POSITION DE L'ASBL

« DU CÔTÉ DES CHAMPS »

Concerne : réponse à l'enquête publique relative à l'implantation d'un parc de six éoliennes sur Nivelles/Genappe par la société Windvision

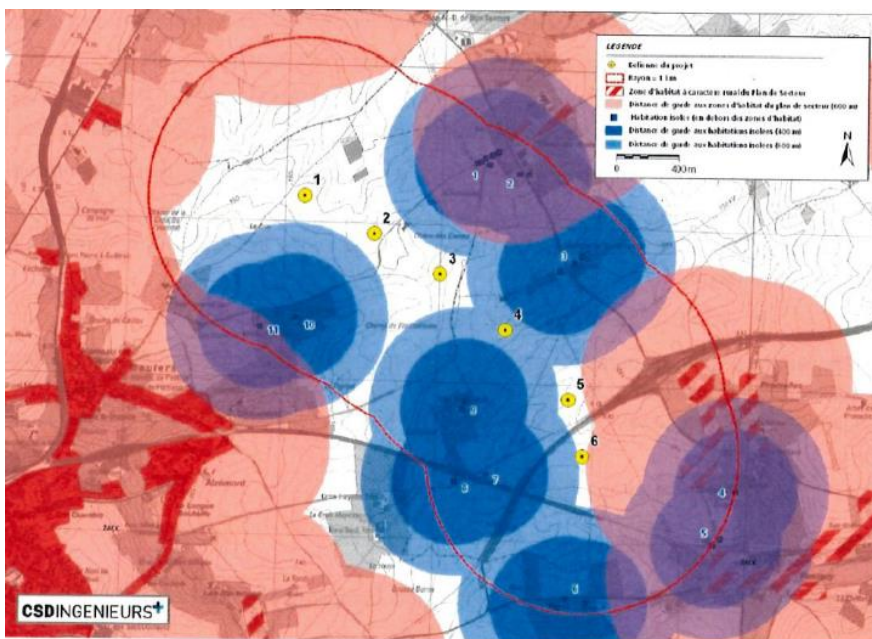
Dans le complément à l'étude d'incidences sur l'environnement, il est question de points d'appel, elle cite en exemple le silo vert de l'entreprise Brichart qui marque le paysage local. Ce silo mesure 30 m de haut, l'éolienne n° 2 mesure 150 m de haut soit **5 fois la hauteur du silo**.

Voici un photomontage de la figure 6 ce que pourrait être la vue sur l'éolienne n° 2 de la chambre de l'habitation du N° 7, Chemin du Trou du Bois, située à 600 m.

Quant à la figure 5, l'antenne RTT mesure 70 m de haut, une éolienne **plus de deux fois cette hauteur**, soit deux fois la hauteur de la photo.

Donc si l'étude d'incidences reconnaît que l'antenne de 70 m située à 1,3 km est très visible, elle reconnaît par conséquent qu'une éolienne de 150 m l'est au moins deux fois plus.
